**Einladung
zur 18. Sitzung
des Ausschusses für Stadtentwicklung
am Dienstag, dem 21.06.2022,
um 16:30 Uhr in der Aula der Gesamtschule Emmerich am Rhein,
Paaltjessteeg 1, 46446 Emmerich am Rhein**

Planfeststellungsverfahren nach § 18 Allgemeines Eisenbahngesetz (AEG) für den 3-gleisigen Ausbau der Strecke "ABS 46/2 Grenze D/NL-Emmerich-Oberhausen", Planfeststellungsabschnitt (PFA) 3.5 Emmerich Anhörungsverfahren, 1. Deckblatt; hier: Stellungnahme der Stadt Emmerich am Rhein

zum Planfeststellungsverfahren nach § 18 Allgemeines Eisenbahngesetz (AEG) für den 3-gleisigen Ausbau der Strecke „ABS 46/2 Grenze D/NL – Emmerich - Oberhausen“, Planfeststellungsabschnitt (PFA) 3.5 Emmerich - Elten

1. Deckblattverfahren

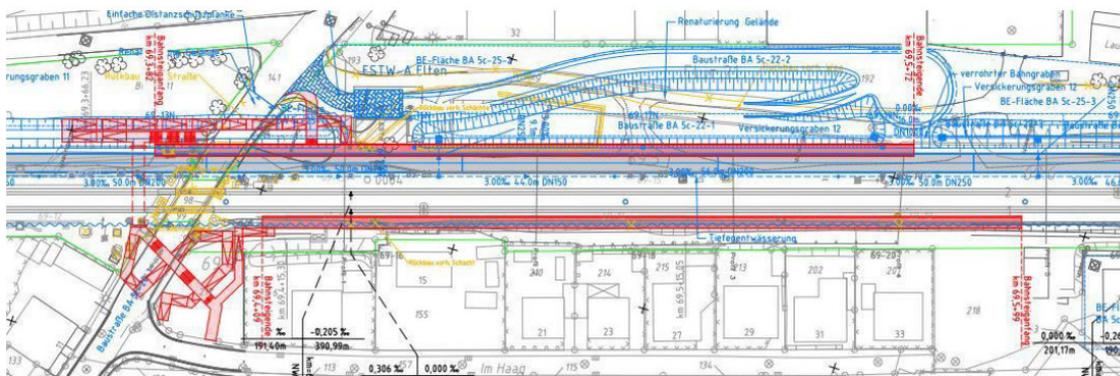
Die Stadt Emmerich am Rhein sprach sich zuerst für die Variante 4 (Lobither Straße alt + neu) aus. Dies beinhaltet nicht nur die optimale Erreichbarkeit für Fußgänger und Radfahrer aus dem Ortskern heraus, sondern beinhaltet auch optimale Ausbaumöglichkeiten für den ÖPNV, P+R und B+R im Bereich der heutigen Sportanlage.

Bei Betrachtung der anfallenden Kosten und der Durchsetzbarkeit im Verfahren sieht die Stadt Emmerich die Umsetzung ihrer Vorzugsvariante 4 als unwahrscheinlich an. Das somit zu finanzierende Kostendelta, bei Entscheidung des VRR für deren Vorzugsvariante 2, beträgt 2.272.000 €. In Anbetracht der noch auf die Stadt Emmerich zukommenden Kosten und Verpflichtungen im Rahmen der Gesamtmaßnahme Betuwe sind diese Kosten nicht vertretbar.

Die Stadt Emmerich am Rhein favorisiert nunmehr die Variante 3 (Lobithor Straße Nord).
